工程指示 / 要求簡箋(E.I.)

工程指示編號：EI / 2491 / 20

工程名稱：亞皆老街中電

工程項目：大樓百葉 鋁料加工圖

名稱	100X50X3 鋁通/頂底橫	制圖	LHR	2020.09.20	修改	A	
材料	PE00E3005	復核	-	-	日期	2020.09.26	
顏色	UCT806812XL-3	批准			圖號	J852-LVA-M04

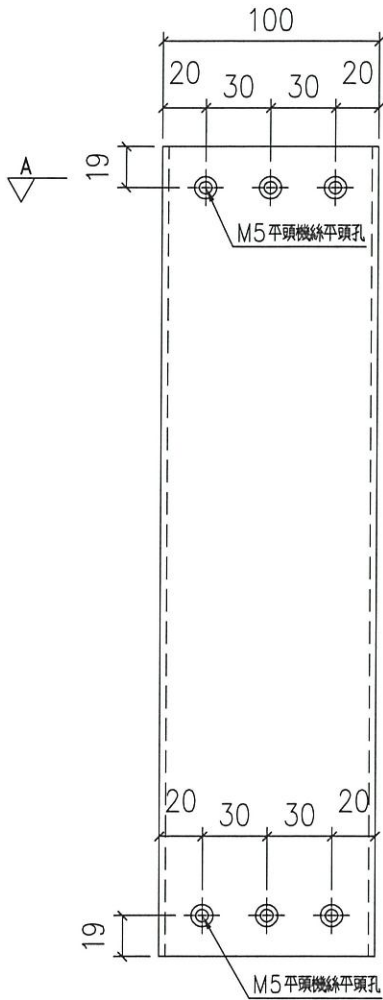
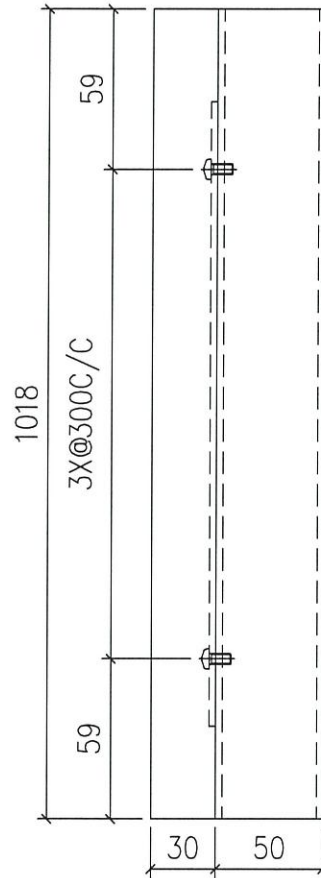
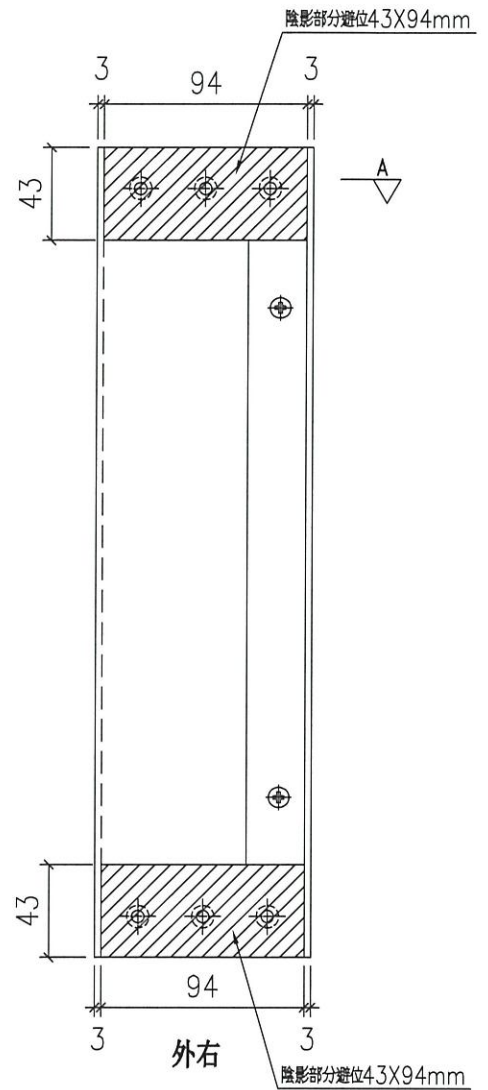
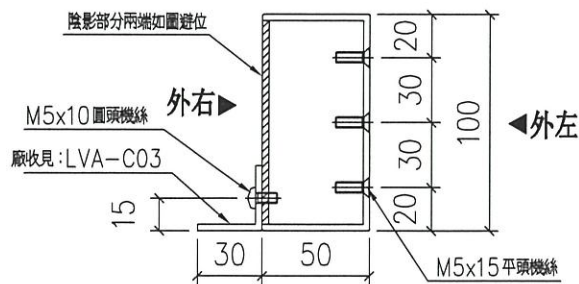
因 BD 要加踢腳板，橫料加孔。

名稱	100X50X3 鋁通/頂底橫	制圖	LHR	2020.09.20	修改	-		
材料	PE00E3005	復核	-	-	日期	-		
顏色	UCT806812XL-3	批准			圖號	J852-LVA-M05A

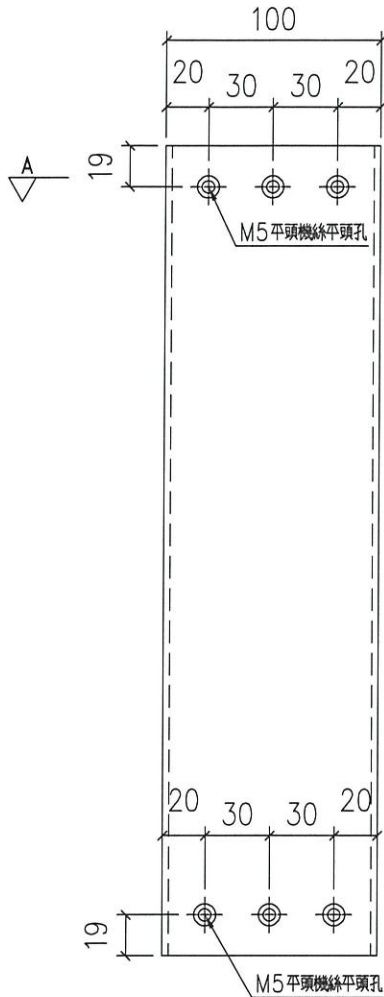
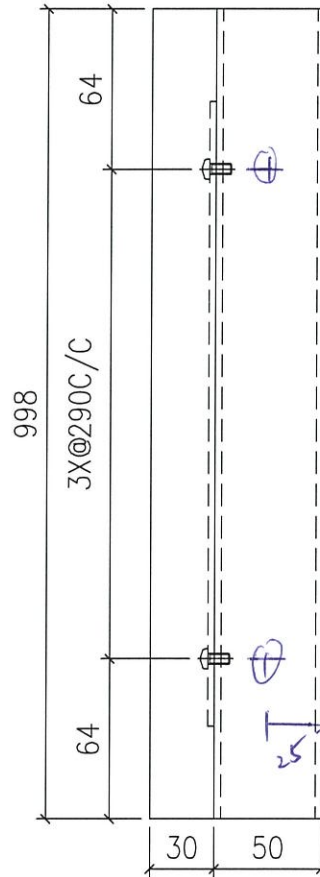
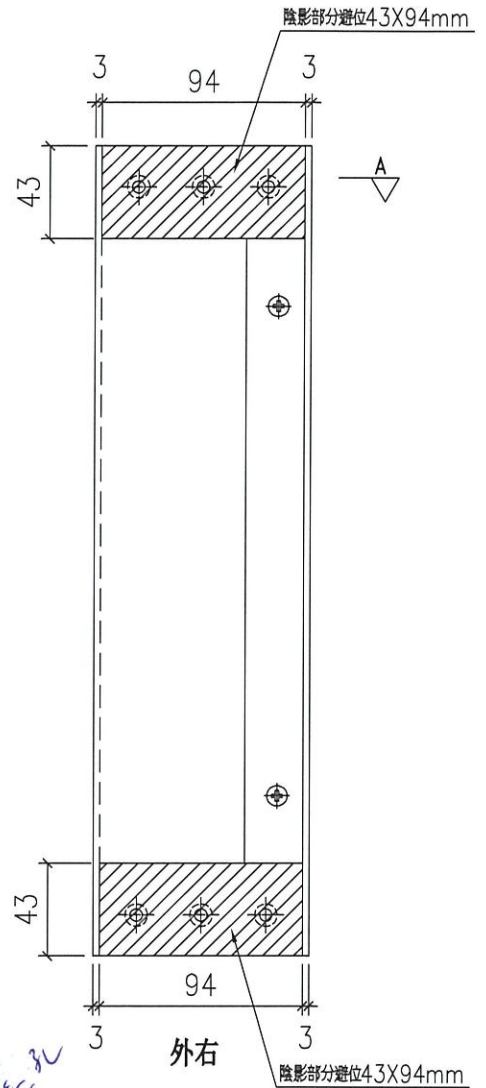
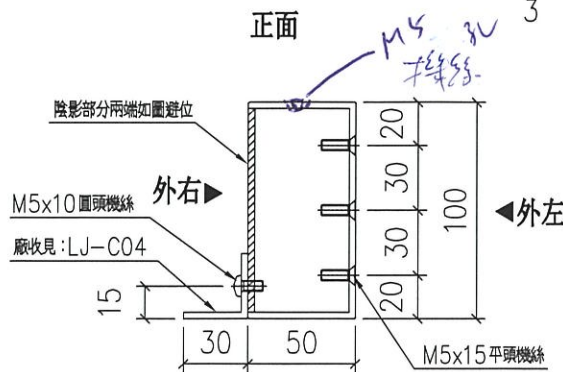
新增圖

名稱	100X50X3 鋁通/頂底橫	制圖	LHR	2020.09.20	修改	-		
材料	PE00E3005	復核	-	-	日期	-		
顏色	UCT806812XL-3	批準			圖號	J852-LVA-M07

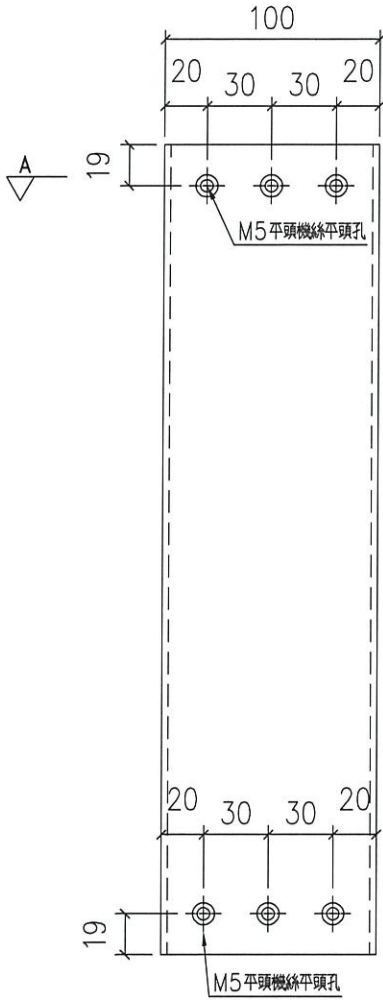
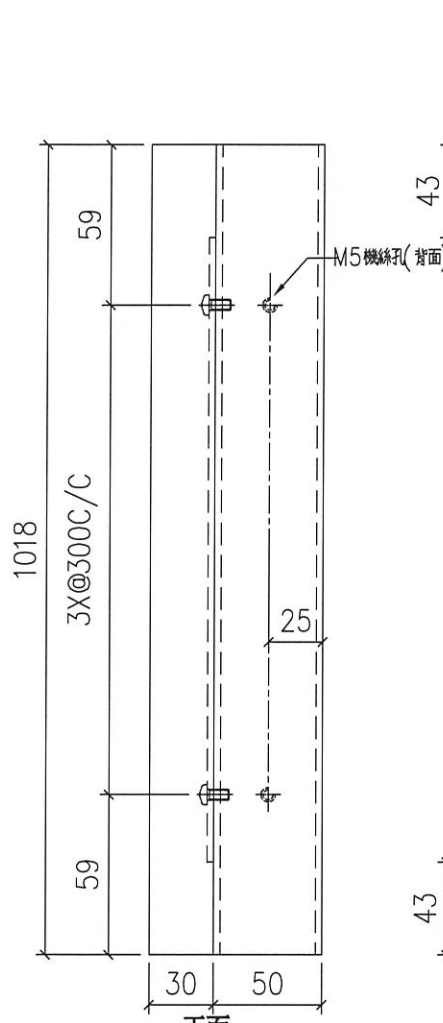
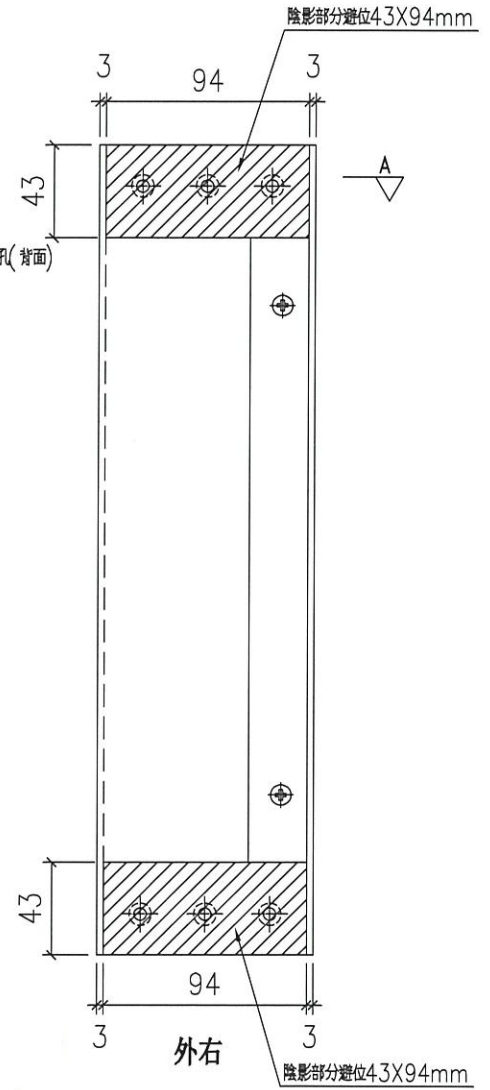
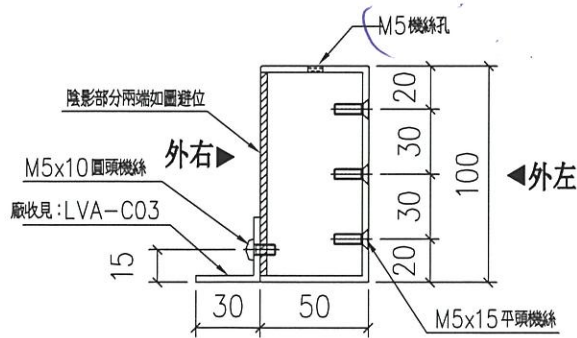
新增圖

名稱	100X50X3 鋁通/頂底橫	制圖	LHR	2020.09.20	修改	-	
材料	PE00E3005	復核	-	-	日期	-	
顏色	UCT806812XL-3	批準			圖號	J852-LVA-M07A

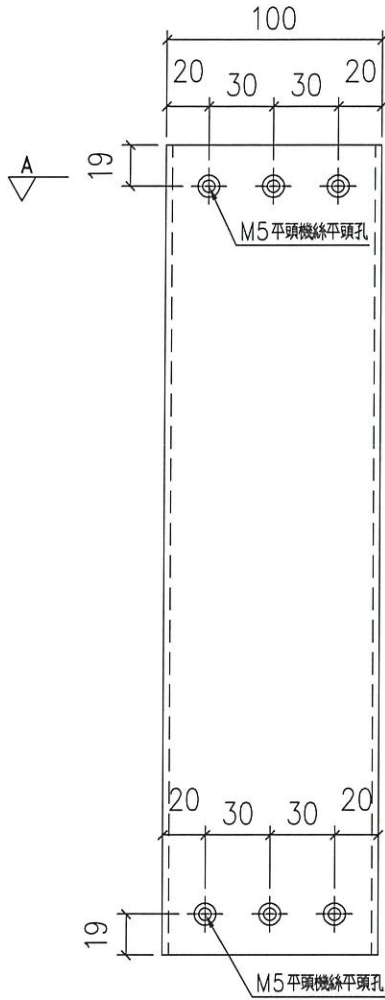
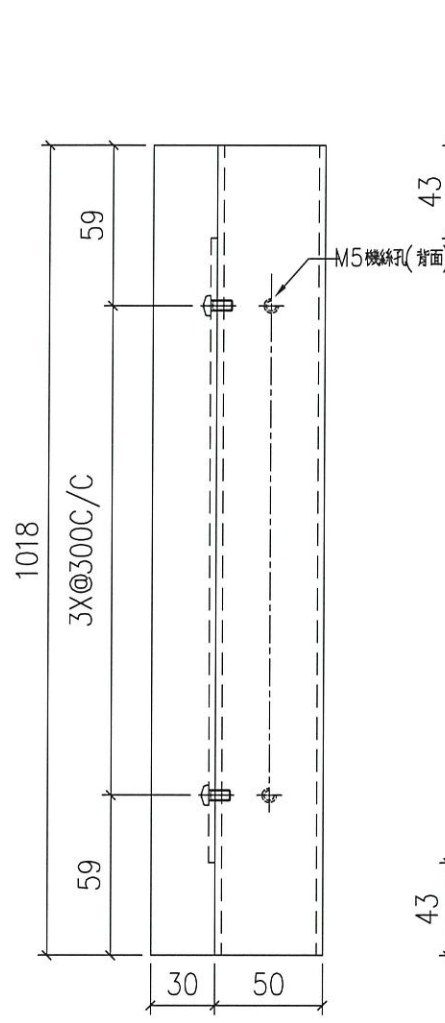
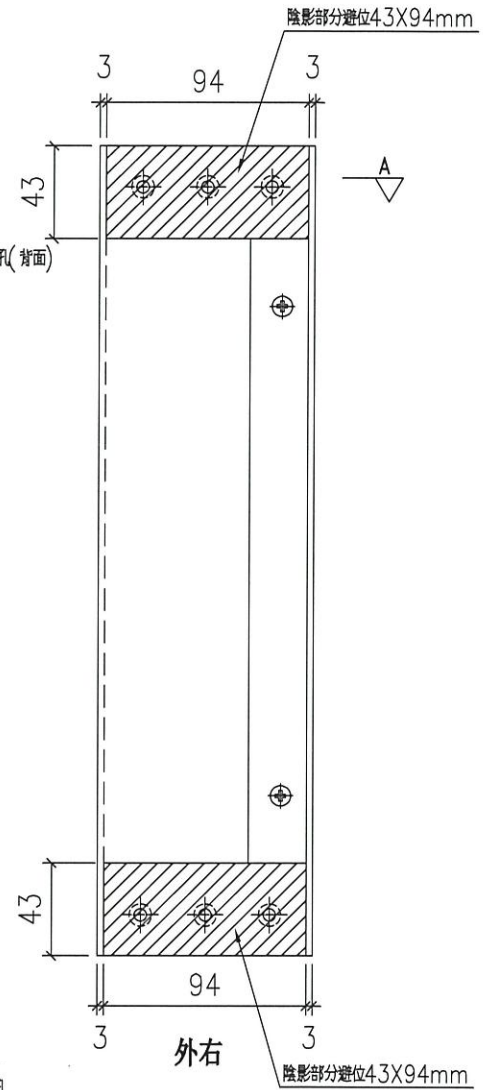
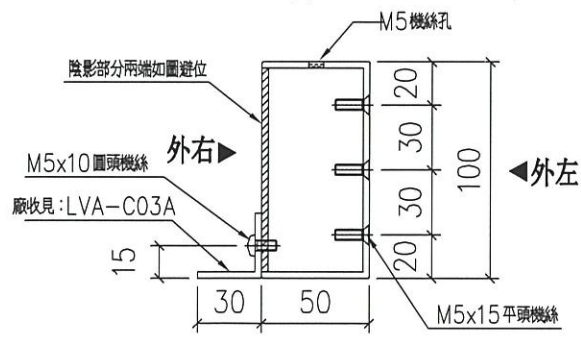
新增圖

派位圖

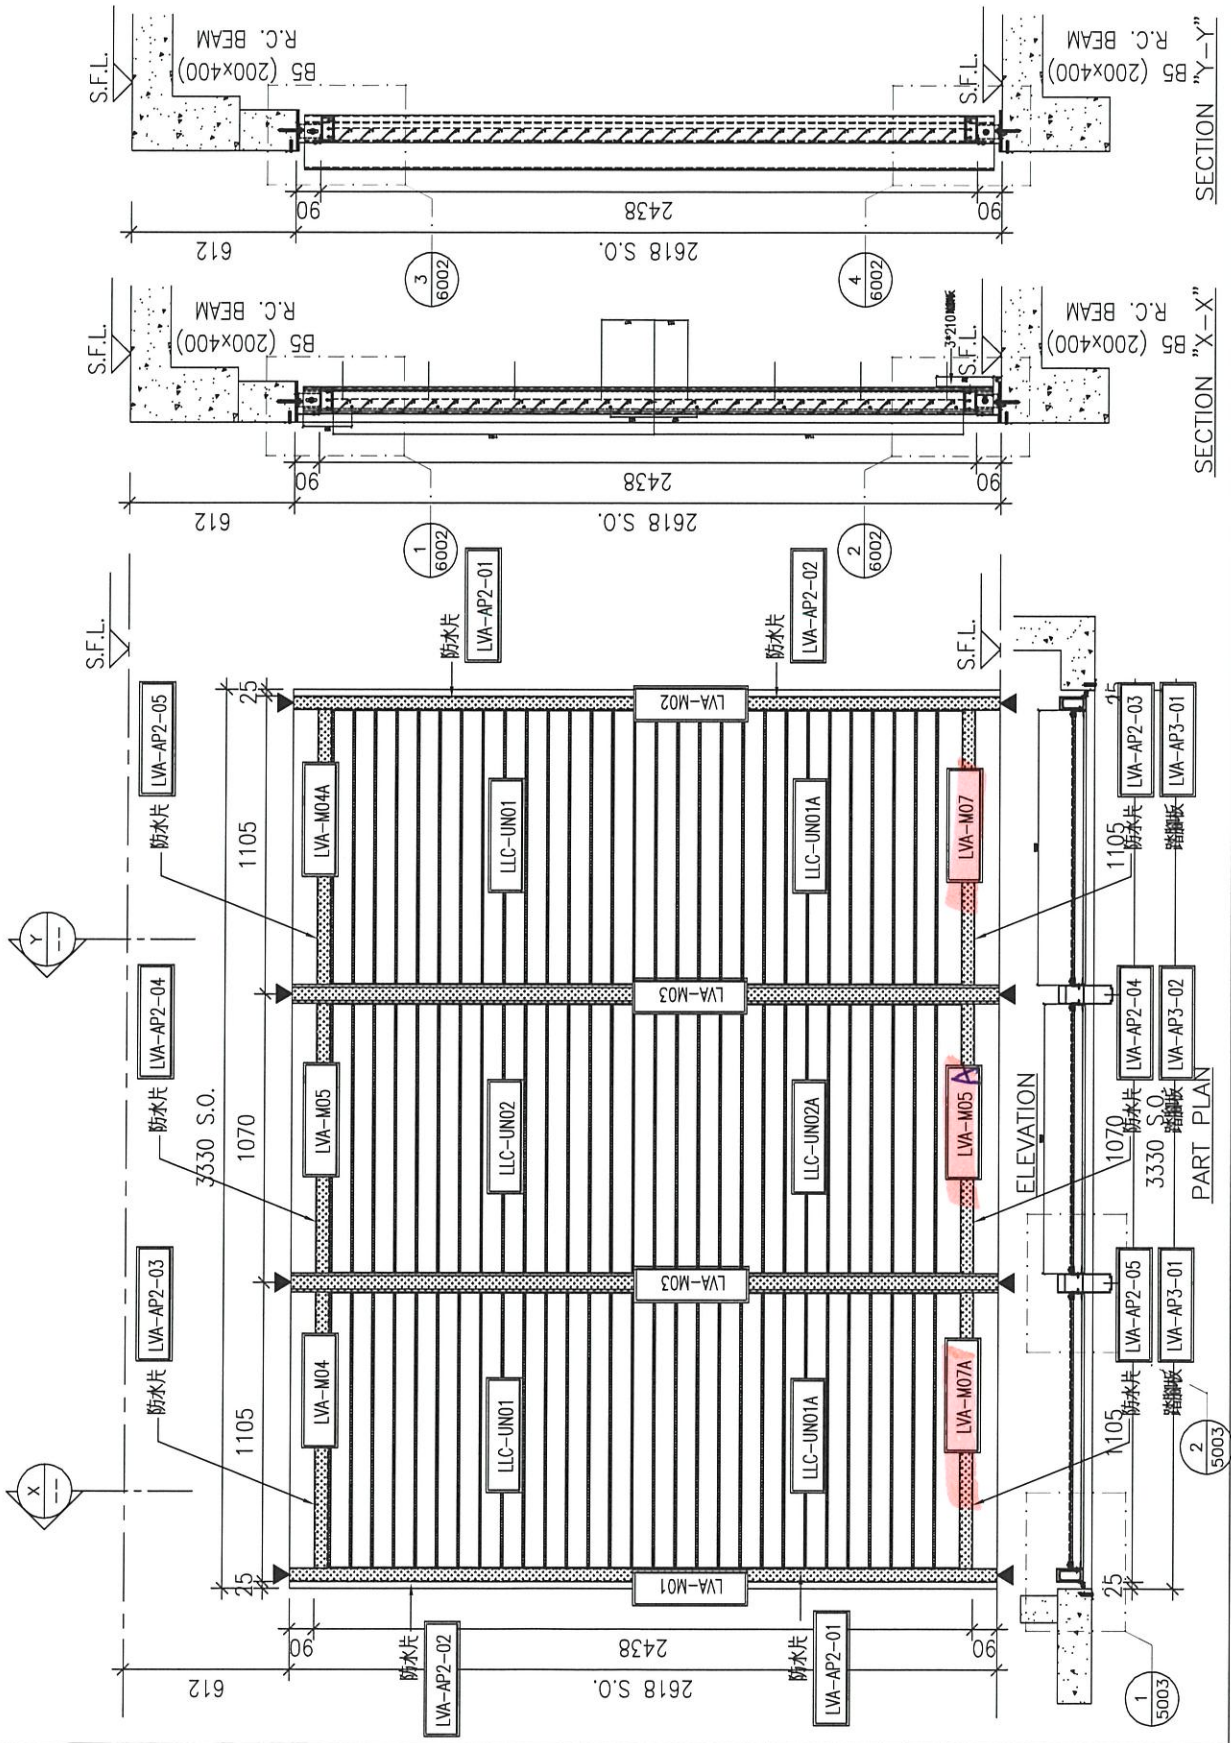
3 張位圖有改編號
